## AUDIÊNCIA TÉCNICA NOVO CENTRO DE RECEPÇÃO DE VISITANTES DA ITAIPU

**OBJETO:** Documento consolidado de perguntas, contribuições e respostas.

**DATA:** 19/06/2026

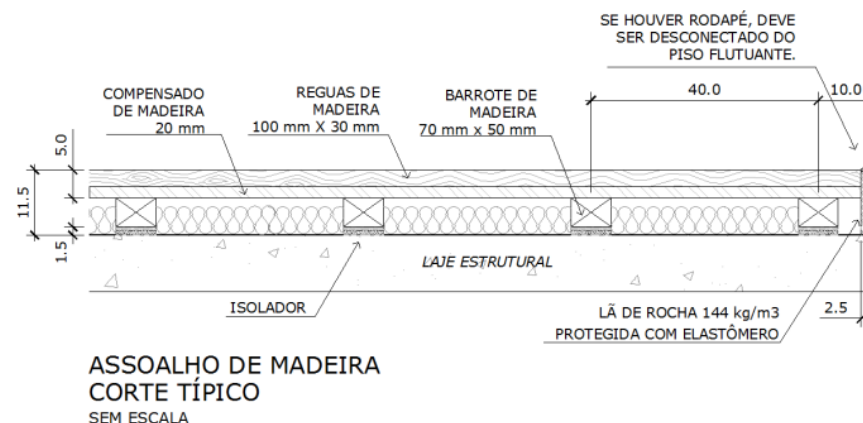
No projeto arquitetônico do térreo, identificamos o piso PI07/2 especificado para o palco. Entretanto, nos projetos de cenotecnia e na planilha referente ao teatro, o revestimento dessas áreas é descrito como assoalho de madeira, conforme ilustrado abaixo. Diante disso, entendemos que há duplicidade de informações entre as especificações de PI07/2 e o assoalho de madeira. Poderiam, por gentileza, confirmar qual acabamento deve prevalecer para o palco?

O piso considerado no Projeto de Arquitetura é o mesmo especificado na planilha referente ao teatro. Embora a descrição no projeto esteja apresentada de forma resumida, trata-se do mesmo material, mantendo todas as especificações técnicas.

Assoalho em régua de cumarú, com seção de 35 x 100 mm, sistema de macho e fêmea, fixadas com pregos de aço espiralado a 45° em chapa de compensado laminado naval de 20 mm de espessura. Barrotes de madeira, 50 x 70 mm, distantes de 40 cm entre eixos. Isoladores de borracha com 15 mm de espessura, instalados a 15 cm no sentido longitudinal dos barrotes. Pannel em lã de vidro 50 mm x 40 kg/m³ instalado entre os barrotes. Madeira seca em estufa e tratada contra cupins, brocas e outros xilófagos. Espessura total de 11,5 cm. Capacidade de carga para 750 kg/m².
